SERVICE INFO – INA 0097

Módosítás néhány feszítőkar futógörgőjén a segédberendezésekhez

Modellek: Audi, Ford, Seat, Skoda, Volkswagen

Cikksz.: 534 0138 30
534 0145 10
534 0150 10

1. ábra: A futógörgők eddigi kivitelének (bal) és az új kivitelek (jobb) részletes nézete

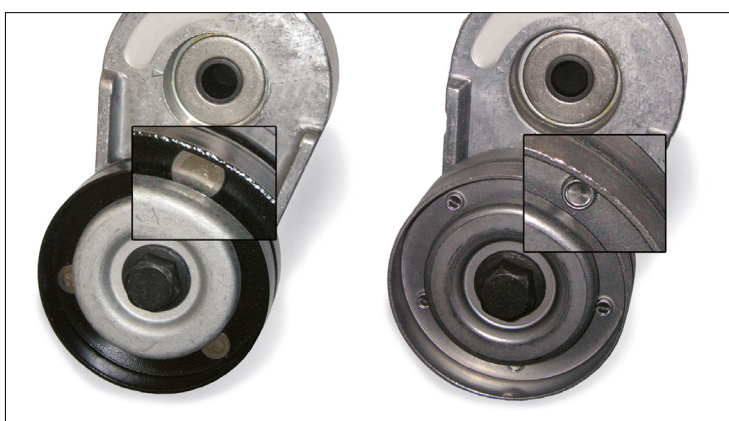
Schaeffler Automotive Aftermarket a felsorolt feszítőkarokhoz azonnal módosított futógörgős változatot kínál.

Ahogy az 1. ábrán látható, a különbség egyszer a bevonat (korábban fekete, most fémesen szürke) és másszor a két fél futófelület kapcsolata (korábban szegecselt, most toxolt).

Az átmeneti időszakban mindkét kivitel vegyesen is előfordulhat. Mindkét változat megfelel a műszaki követelményeknek és korlátlanul használhatók a katalógusban megadott járművekhez.
